**AVIS RELATIF À LA PROTECTION
CONTRE LES EVENTUELS EFFETS NOCIFS ET NUISANCES
PROVOQUÉS PAR LES RAYONNEMENTS NON IONISANTS
GÉNÉRÉS PAR DES ANTENNES ÉMETTRICES STATIONNAIRES**

Commune : LIBRAMONT-CHEVIGNY - Exploitant : CITYMESH

Référence exploitant : LX06384_A

Rapport n° 3949 / 2024

Figure 1 : Vue en plan des lieux de séjour et des points de contrôle

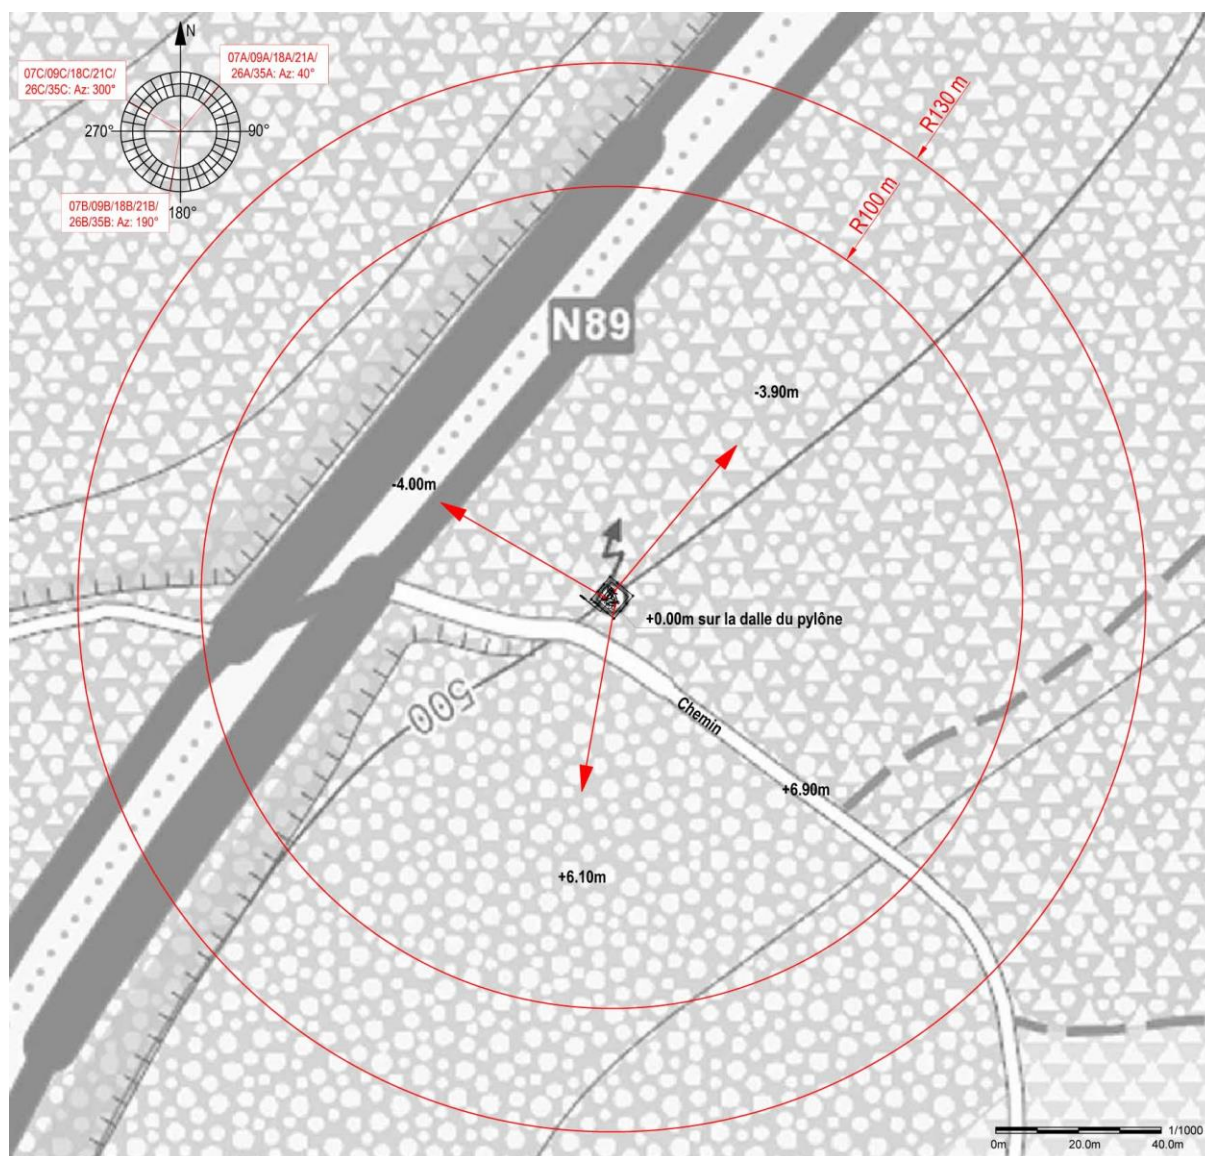
En ce qui concerne les antennes de l'installation mentionnées dans le tableau 1, la distance maximale à laquelle la limite pourrait être atteinte, à l'extérieur, est égale à 103,2 m. S'il n'y a pas de LS à une distance inférieure, les antennes respectent forcément la limite d'immission.

Dans le cas des LS situés à l'intérieur des bâtiments, une atténuation d'obstacle est prise en compte et il en résulte que la distance maximale à laquelle la limite pourrait être atteinte se réduit à 73,1 m.

Figure 2 : Vue en plan des installations d'antennes dans un rayon de 300 mètres autour de l'installation faisant l'objet de la demande d'avis

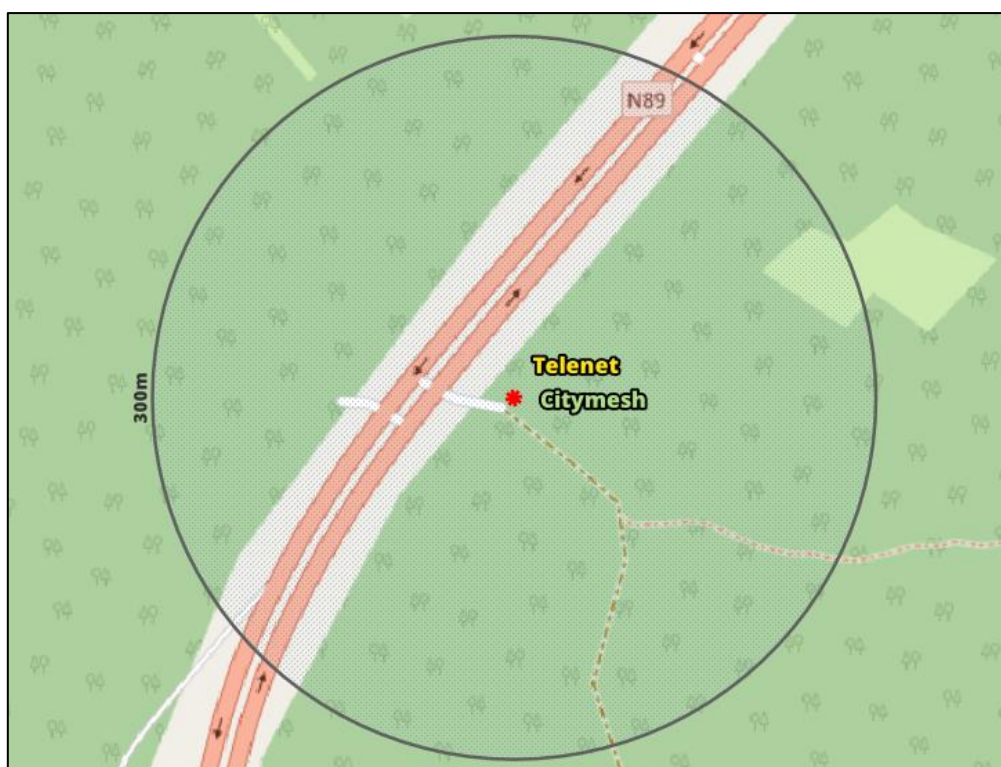
- a) il y a au plus 4 installations d'antennes émettrices stationnaires présentes dans la zone d'évaluation de 300 mètres de rayon représentée dans la figure 2, y inclus l'installation référencée dans le paragraphe 2 : la limite cumulative définie à l'article 4, §2 du décret est nécessairement respectée dans les lieux de séjour à l'intérieur de la zone d'évaluation de 300 mètres de rayon ;

- b) il y a exactement 5 installations d'antennes émettrices stationnaires présentes dans la zone d'évaluation de 300 mètres de rayon représentée dans la figure 2, y inclus l'installation référencée dans le paragraphe 2 et il existe, pour 3 ou 4 de ces installations, un avis attestant le respect de la limite abrogée de 3 V/m : la limite cumulative définie à l'article 4, §2 du décret est nécessairement respectée dans les lieux de séjour à l'intérieur de la zone d'évaluation de 300 mètres de rayon ;

- c) dans tous les autres cas, il a été vérifié que la limite cumulative définie à l'article 4, §2 du décret n'est pas dépassée dans les lieux de séjour sur base du nombre d'installations localisées dans la zone d'évaluation de 300 mètres de rayon représentée dans la figure 2, de leur localisation ainsi que des données inscrites dans la figure 1 et au paragraphe 4 du présent avis et dans les avis attestant le respect de la limite par installation ou de la limite abrogée de 3 V/m relatifs aux autres installations reprises dans la figure 2.

Compte tenu des considérations ci-dessus, il apparaît que l'intensité du rayonnement électromagnétique généré, dans les lieux de séjour situés dans un rayon de 300 mètres autour de l'installation référencée dans le paragraphe 2, par l'ensemble des antennes émettrices stationnaires de l'ensemble des exploitants du même site d'antennes émettrices stationnaires respecte la limite fixée à l'article 4, § 2 du décret.
